**Van:** [REDACTED]  
**Verzonden:** woensdag 16 december 2020 14:53  
**Aan:** [REDACTED]  
**Onderwerp:** RE: parkeergarages Jaagpad West (1e fase) - GRONDWATERONDERZOEK Schermerweg

Figuur 10 Aangesloten verhard oppervlak hemelwaterrioolstelsel

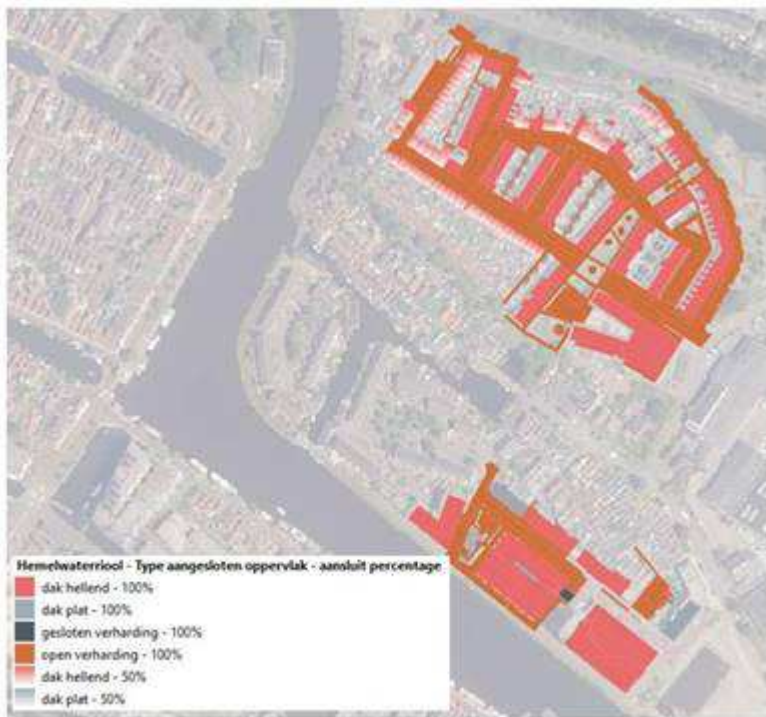
Fijn, dankjewel. Daar hebben we veel aan! Ik zie in de dwarsdoorsneden dat er IT-riool is aangelegd in de straat. In de beoordeling van het rioolstelsel staat de volgende afbeelding:

Ik ga er dan ook van uit dat met Hemelwaterriool de IT-riolering wordt bedoeld, en dat dit dus het aangesloten oppervlak is op het IT-riool.

**Dit geldt alleen voor omgeving Jaagpad. Rest van gebied, met ingekleurde verharding, is uitgelegd met dicht HWA-riool.**

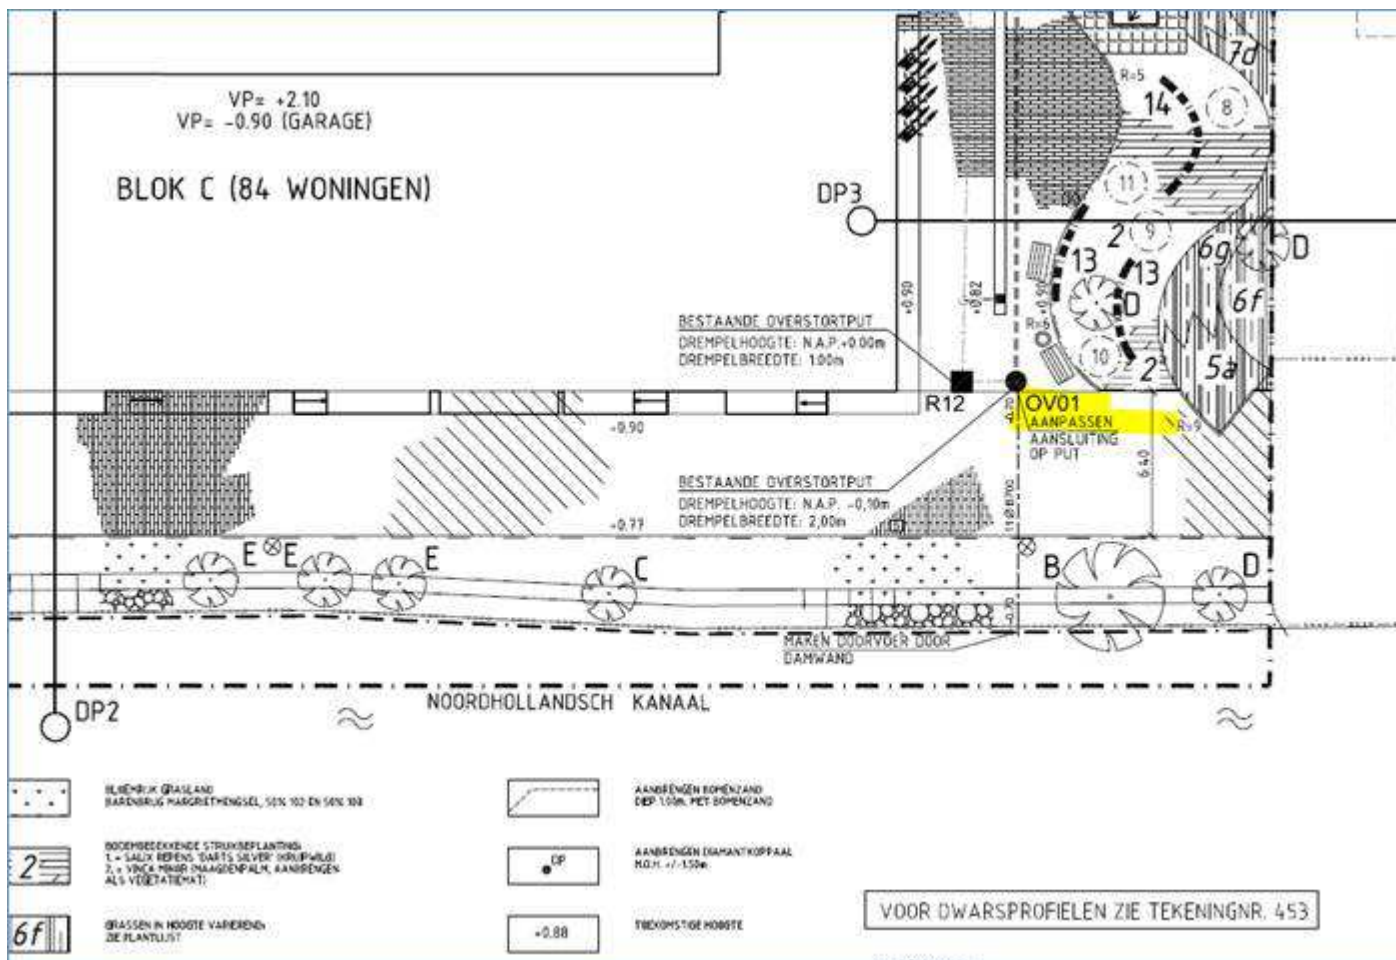
Naast de Veneetsekade 1B zie ik op de tekening een overstortput op NAP 0,55 m. Ik ga er van uit dat dit de overstort van het HWA/IT riool is, en niet van de DWA.

**Dan bedoel je waarschijnlijk de onderstaande overstort. Het HWA-riool (dichte buis / geen IT) loost benedenstrooms van overstort op uitstroombuis.**

**De overstort hoort dus alleen bij gemengd stelsel. Drempelpeil overstort = NAP -0,10 m.**
